改善箇所説明図

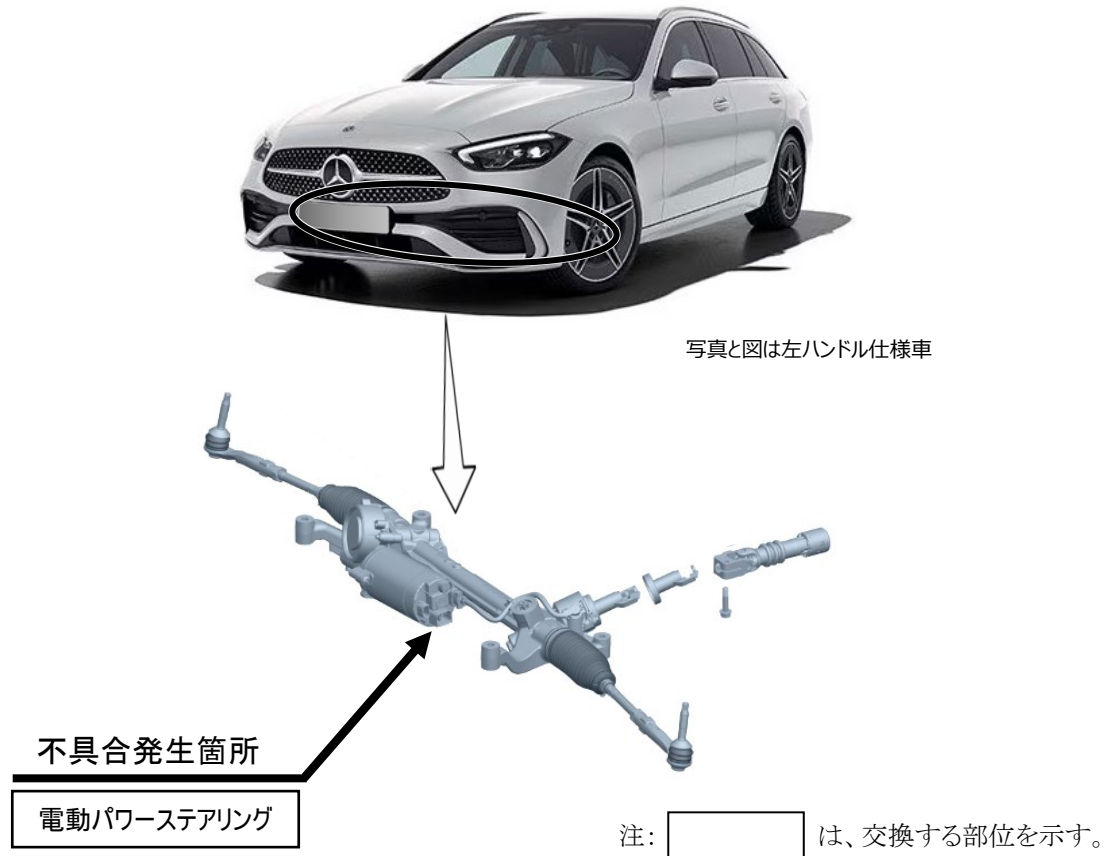
電動パワーステアリングにおいて、車両生産時の組付けの作業指示が不適切であったため、作業時にボディと接触したものがあある。そのため、接触時に内部の電子部品が損傷している可能性があり、使用過程で電氣的な故障が発生すると警告メッセージが表示され、最悪の場合、パワーアシストが利かなくなるおそれがある。

全車両、電動パワーステアリングを新品に交換する。

識別：車台番号の付近に黄色の識別ペイントを塗布する
